改善箇所説明図

不具合状態にあると認める構造、装置又は性能の状況及びその原因

改善対策の内容

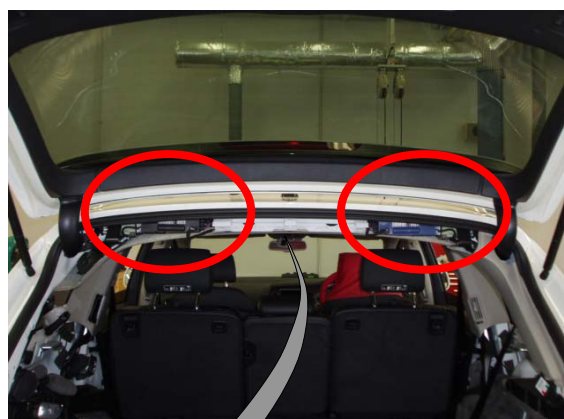
注: はプログラムを更新する部品を示す。

電動テールゲートを制御しているドライブユニットのプログラムが不適切なため、テールゲートを開けた後、その位置で保持されず、下がってくることもある。そのため、最悪の場合、テールゲートに挟まれ負傷するおそれがある。

全車両、ドライブユニットのプログラムを改善されたプログラムに更新する。
